リコール届出日：平成31年4月10日

リコール届出番号	外-2805	リコール開始日	平成31年4月11日
届出者の氏名又は名称	フォルクスワーゲン グループ ジャパン株式会社 代表取締役社長 ティル・シェア	製作国：イギリス 製作者名：ベントレー モーターズ リミテッド 問合せ先：ベントレーコール（フリーダイヤル） 0120-97-7797	
不具合の部位（部品名）	電動パワーステアリング制御装置		
基準不適合状態にあると認める構造、装置又は性能の状況及びその原因	電動パワーステアリング制御装置において、プログラムが不適切なため、運転中にパワーステアリングのアシスト機能が停止することがある。そのため、ステアリングの操作力が増大するおそれがある。		
改善措置の内容	全車両、電動パワーステアリング制御装置の制御プログラムを対策プログラムに書き換える。		
不具合件数	0件	事故の有無	無し
発見の動機	本国からの情報による。		
自動車使用者及び自動車分解整備事業者に周知させるための措置	<ul style="list-style-type: none"> <li>自動車使用者：ダイレクトメール、電話、または訪問により通知する。</li> <li>自動車分解整備事業者：日整連発行の機関誌に掲載する。</li> <li>対策実施済車には、運転者席側ドア開口部のドアロックストライカ付近に外-2805のステッカーを貼付する。</li> </ul>

## 改善箇所説明図

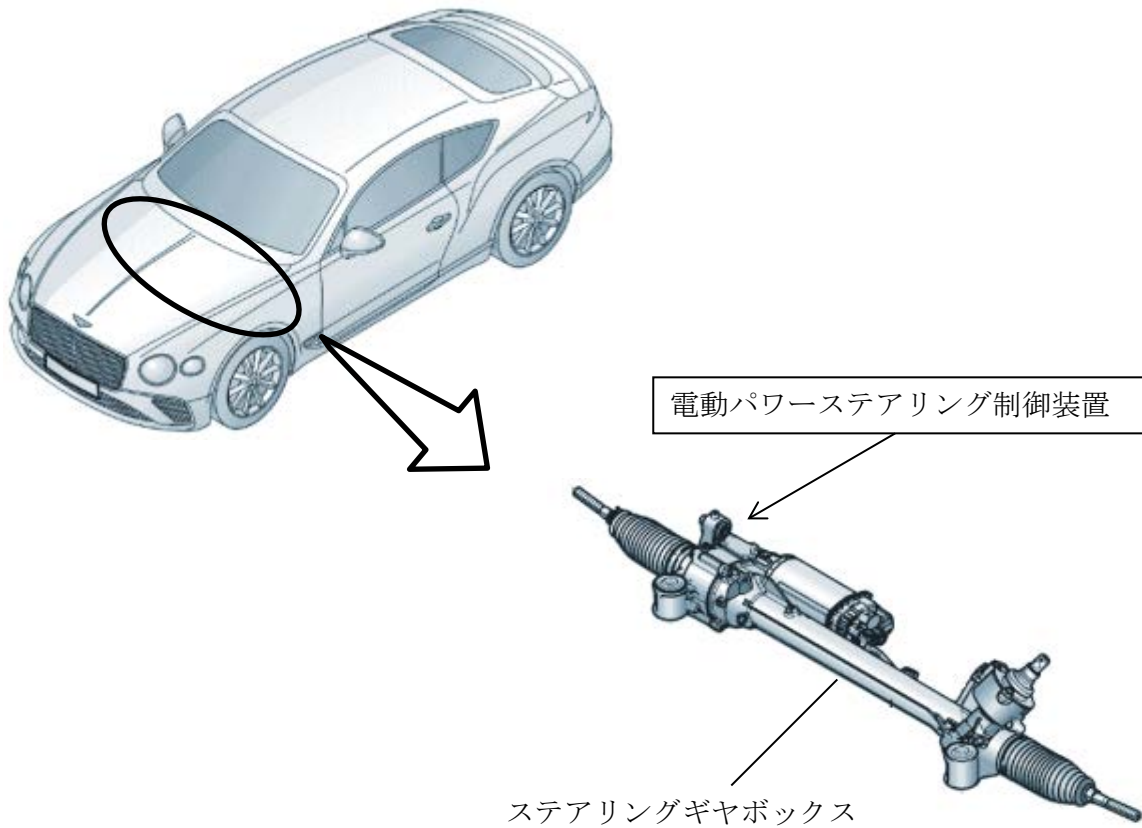
注意：  はプログラムの書き換え箇所を示す。

電動パワーステアリング制御装置において、プログラムが不適切なため、運転中にパワーステアリングのアシスト機能が停止することがある。そのため、ステアリングの操作力が増大するおそれがある。

全車両、電動パワーステアリング制御装置の制御プログラムを対策プログラムに書き換える。

改善後は、ボンネット内のバッテリープラス電源のターミナルカバーに青色のペイントを行い識別とする。
